**Place au Vélo estime que les circulations cyclables ne sont pas suffisamment prises en compte et que le projet aurait pu être l'occasion de relier deux belles voies cyclables sur la Loire à Vélo (celle longeant le boulevard Henri Dunant à l'ouest et celle du quai Jagueneau à l'est) pour près de 100 000 cyclistes par an.**

## CIRCULATION CYCLABLE

Place Kleber - Plan du schéma cyclable issu des [documents de la consultation](#)

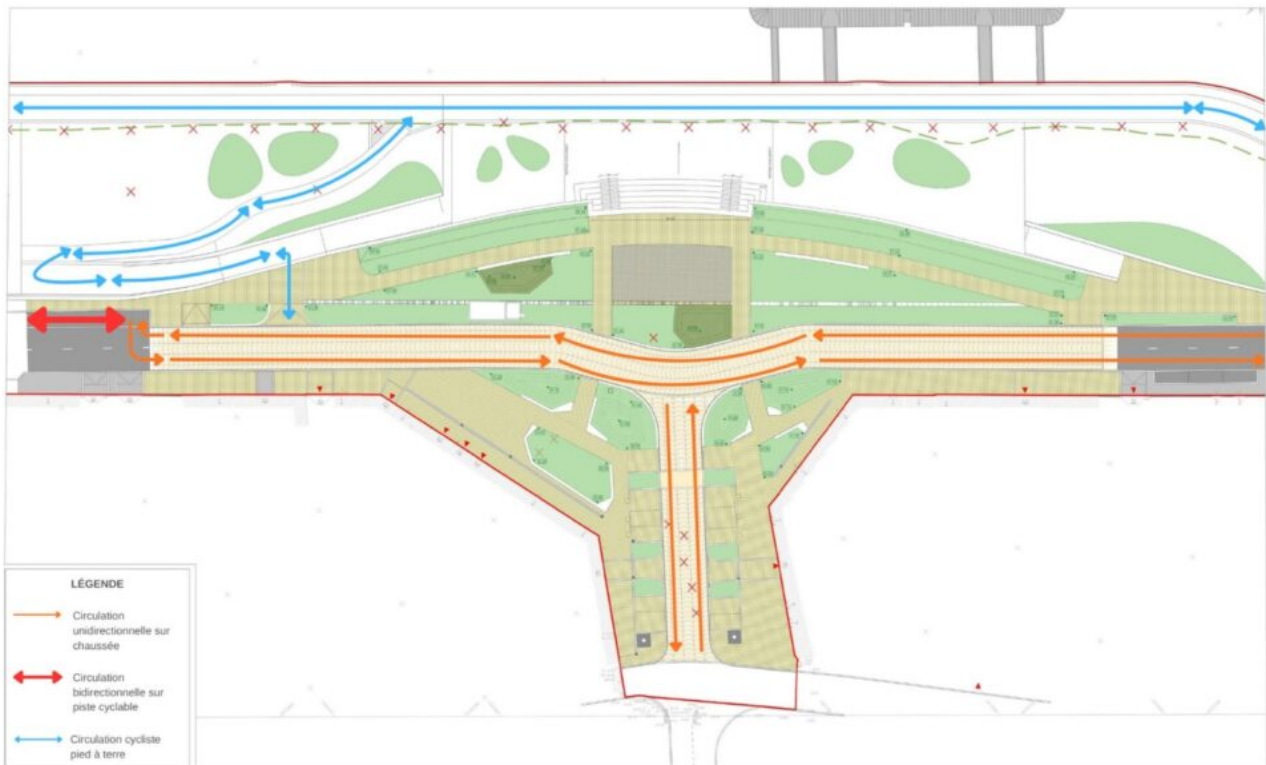
À la lecture du projet et des réponses aux questions, la situation se dégrade même au niveau de l'ancien cinéma et de la place Kleber. Actuellement il y a des bandes cyclables de chaque côté pour aboutir dans le projet présenté à une chaussée partagée avec tous les véhicules y compris des bus et des poids lourds. Les angles-morts de ces derniers représentent la première cause de mortalité des cyclistes en villes.

Les changements de régimes de priorité et de qualité des infrastructures tous les 150m ne permettent pas de sécuriser les circulations des cyclistes. De fait, le futur aménagement sera incohérent avec l'existant (d'ouest en est, passage d'une piste bi-directionnelle puis chaussée partagée en zone 30, puis bande cyclable), illisible pour les usagers de la route et donc source de conflit d'usage et de danger pour les cyclistes qui sont parmi les plus vulnérables sur la voirie.

La traversée du boulevard induit, elle aussi, une zone de conflit et une rupture de continuité flagrante d'un axe structurant des mobilités actives au quotidien et de l'itinéraire cyclable européen de la Loire à vélo (pour rappel 100 000 cyclistes par an).

Priorités d'amélioration et dangers signalés dans le [baromètre vélo 2025](#)

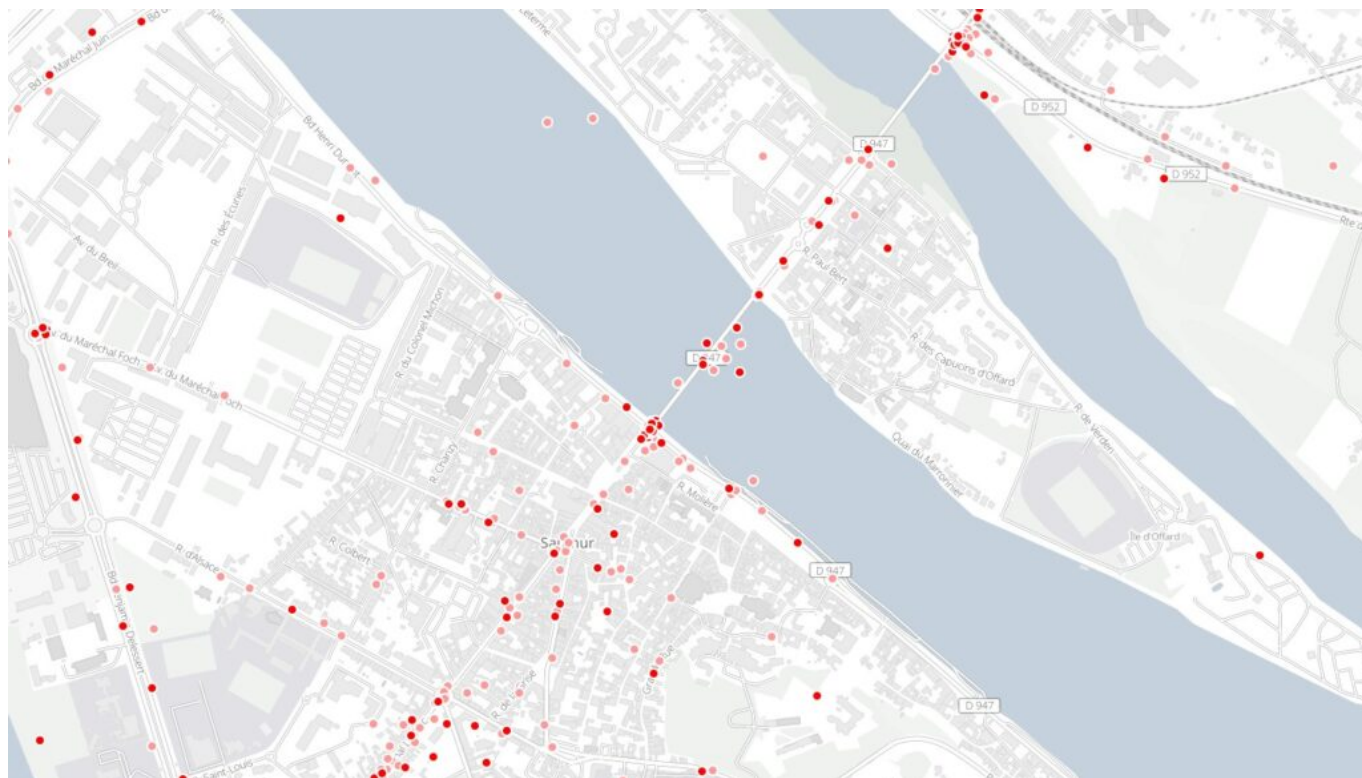
Le giratoire du théâtre, n'est pas réaménagé alors qu'il fait partie des zones les plus dangereuses à améliorer, d'après l'enquête citoyenne Baromètre vélo (en 2019, en 2021 et en 2025).

D'ouest en est, une fois encore, le régime de priorité change puisque, quai Mayaud, au droit du théâtre, la chaussée est partagée et limitée à 50 km/h.
